## PROJET DE REALISATION D'UNE CENTRALE PHOTOVOLTAIQUE AU SOL SITUEE SUR LA COMMUNE DE LALUQUE (40)

### Mémoire du maître d'ouvrage en réponse à l'avis du CNPN

Août 2023

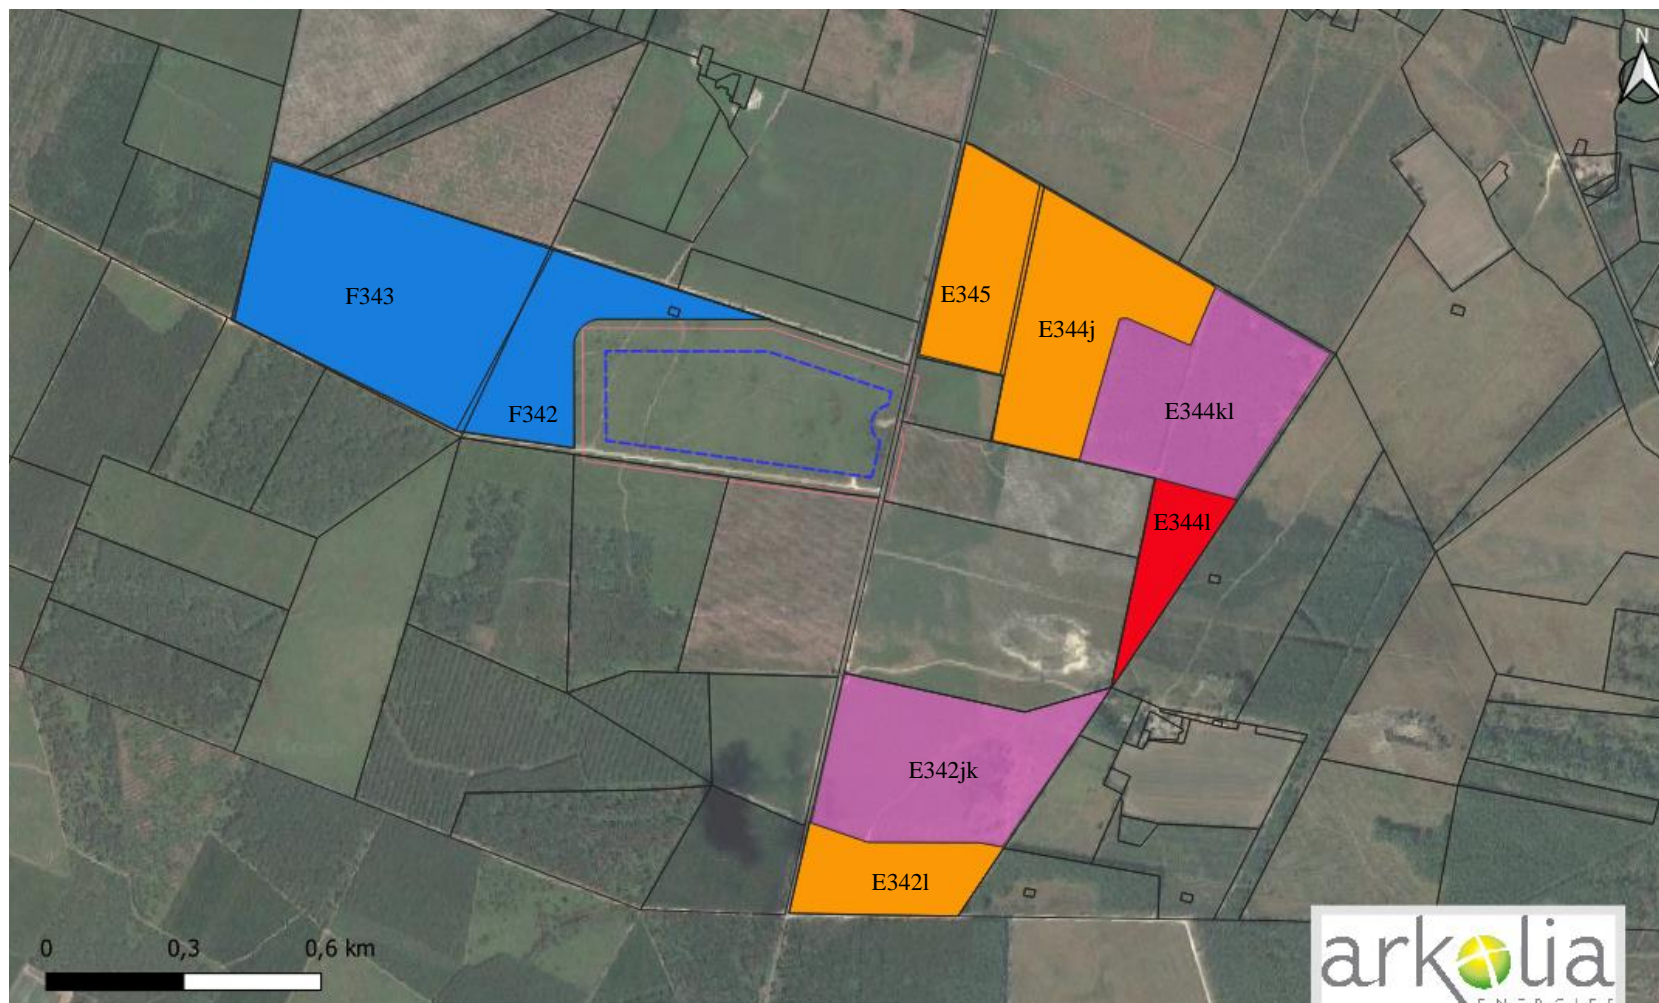
**Défrichement de 4 hectares supplémentaires sur la parcelle E344l pour un maintien de milieux ouverts favorables à la Fauvette Pitchou durant 40 ans. Cette mesure sera également couverte par une ORE comme l'ensemble des autres mesures compensatoires.**

Cette parcelle est aujourd'hui peuplée de pins maritimes âgés de 17 ans sur lande à Molinie et Ajoncs (présentation de la parcelle E344kl dans le dossier de dérogation page 192/284) ; par conséquent le milieu de celle-ci n'est plus favorable pour la Fauvette Pitchou. **Ces 4ha vont donc faire l'objet d'une demande de défrichement pour être maintenues en milieu ouvert.** Le défrichement de cette parcelle et le maintien de milieux ouverts pendant 40 ans présente donc une plus-value écologique pour l'espèce.

Concernant la Fauvette pitchou, la répartition homogène des patchs d'ajoncs au sein de cette partie de parcelle, et ce malgré la présence de Molinie, permet de considérer l'ensemble de la parcelle favorable à l'espèce, les landes humides à Molinie constituant aussi des habitats de reproduction s'ils ne sont pas inondés en période de nidification, ce qui est le cas pour ces parcelles (source : Tillo S. (2015), Fauvette pitchou, Sylvia undata in Theillout A. & Collectif faune-aquitaine (2015) Atlas des oiseaux nicheurs d'Aquitaine. LPO Aquitaine, Delachaux et Niestlé. P312-313).

Cela permet de créer 4ha d'habitat optimal supplémentaire pour la Fauvette Pitchou. Ainsi, sur l'ensemble de la compensation écologique en faveur de la Fauvette Pitchou, cela permet d'aboutir à une surface de **38,84ha de milieux ouverts (habitat optimal pour cette espèce landicole) parmi les 49ha de compensation écologique en faveur de la Fauvette Pitchou à réaliser.** Il est également à noter que cette mesure complémentaire sera également favorable aux autres espèces du cortège des milieux ouverts et notamment l'Engoulevent d'Europe, et le Busard Cendré.
